RELATÓRIO DE FISCALIZAÇÃO AGENERSA/CASAN Nº 417/2025

PROCESSO	SEI-480002/000796/2025		
CONCESSIONÁRIA	Águas do Rio	BLOCO	1
REPRESENTANTES DA CONCESSIONÁRIA	Renato Oliveira (Coordenador de Operações) Rafael Botelho (Coordenador de Operações) Carlos Eduardo Duarte (Gerente de Operações) Eric Siqueira (Analista Ambiental) Carlos Miguel Telles (Líder de Operação) Luis Felipe (Supervisor) Ricardo Romano (Técnico de Segurança)		
UNIDADE/OBRA FISCALIZADA	(ERES) 46 - Laranjais		
ENDEREÇO DA UNIDADE/OBRA FISCALIZADA	Laranjais, Itaocara - RJ, 28570-000		
TIPO DE FISCALIZAÇÃO	Programada		
OBJETIVO DA FISCALIZAÇÃO	Verificar as condições de operação e manutenção das unidades		
MOTIVO DA FISCALIZAÇÃO	Cumprimento do Contrato de Concessão, cláusula 21 e Art. 16 do Anexo X		
PERÍODO DE FISCALIZAÇÃO	03/11/2025

No dia 03 de novembro de 2025, a equipe de fiscalização da AGENERSA realizou uma Vistoria Anual Programada na Estação de Reservação (ERES) 46 - Laranjais, conforme solicitado no processo SEI-480002/000796/2025 e em conformidade com a Deliberação AGENERSA nº 4216/2021,

Foto 08: Isolamento e cercamento precários.

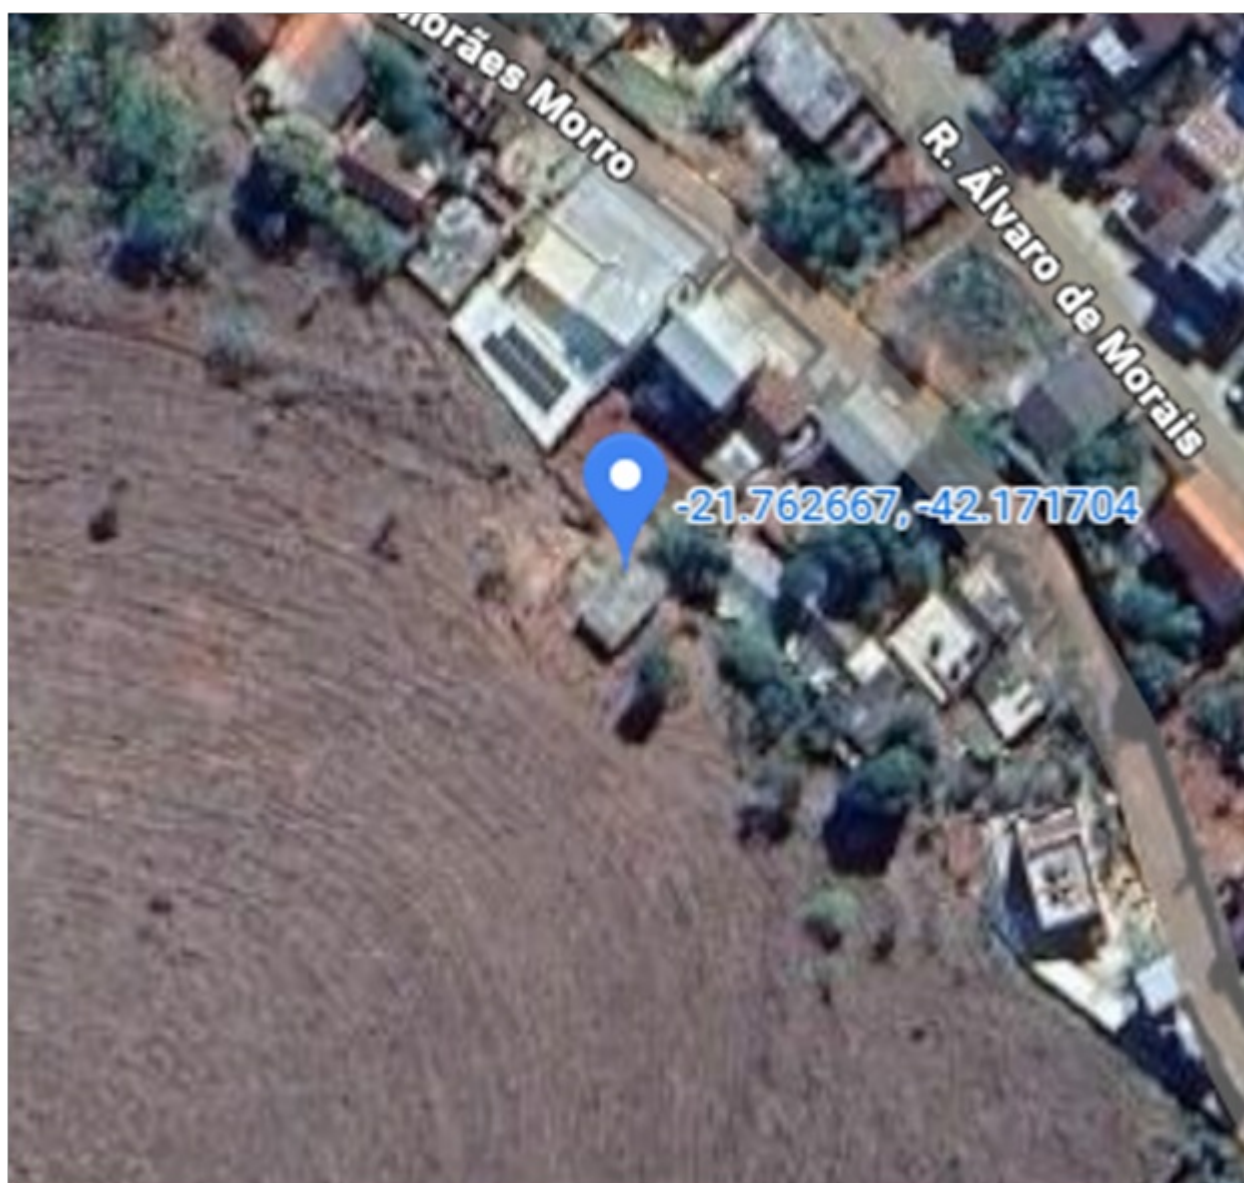
O reservatório possui restrição de acesso porém apresenta isolamento e cercamento precários. A estrutura não possui Sistema de Proteção Contra Descargas Atmosféricas (SPDA).

2 - Manutenção

Conforme Item 25.2.29 do Contrato de Concessão a Concessionária deve “*zelar pela integridade dos BENS VINCULADOS, tomando as providências necessárias para preservá-los (...)*”;

- Identificação na entrada da unidade;
- Apresentar comprovante das últimas limpezas e cronograma de manutenção e limpeza do reservatório, no prazo de 30 (trinta) dias, de modo a garantir os padrões de potabilidade, de acordo com o Anexo XX da Portaria de Consolidação GM/MS nº 5, de 28 de setembro de 2017.
- Encaminhar cronograma para o cercamento e restrição de acesso ao reservatório, em 30 (trinta) dias;
- Encaminhar cronograma para instalação de Sistema de Proteção Contra Descargas Atmosféricas (SPDA), em 30 (trinta) dias;
- Encaminhar cronograma para a manutenção civil da estrutura, , em 30 (trinta) dias.
